大飯発電所第 3, 4 号機
火災感知器増設に係る
設計及び工事計画認可申請

コメント回答について

2022年7月
関西電力株式会社

第 1-1 図 使用済燃料ピットエリア及び新燃料貯蔵庫エリアの概要図

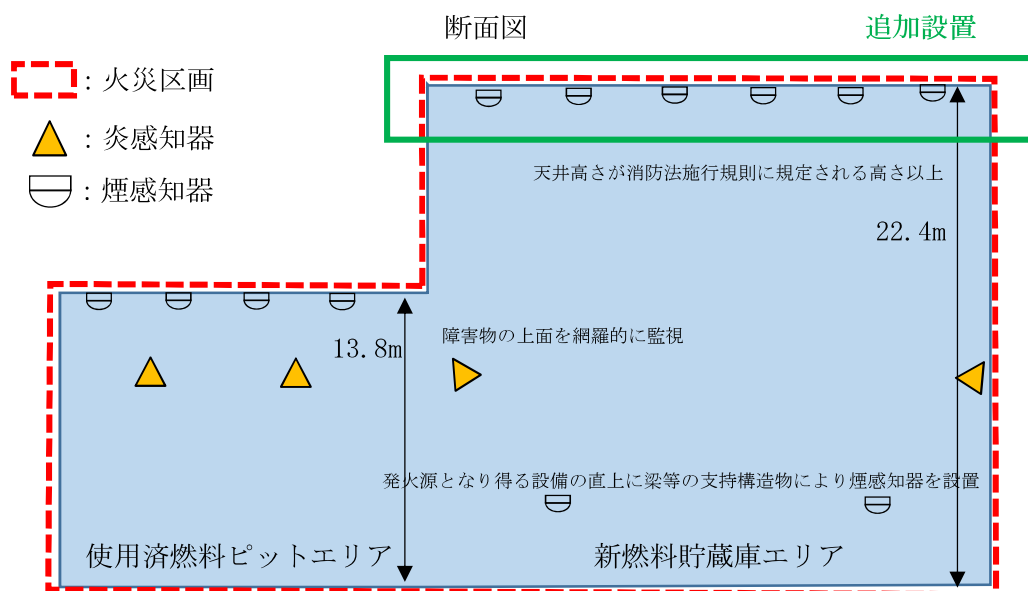
<5/17 審査会合コメントNo.4>

- 新燃料貯蔵庫についても、格納容器内オペレーティングフロアと同様のプロセスで説明すること。

新燃料貯蔵庫エリアの火災により発生する煙が上昇し天井面に溜まることを考慮し、天井面に煙感知器を設置することとする。
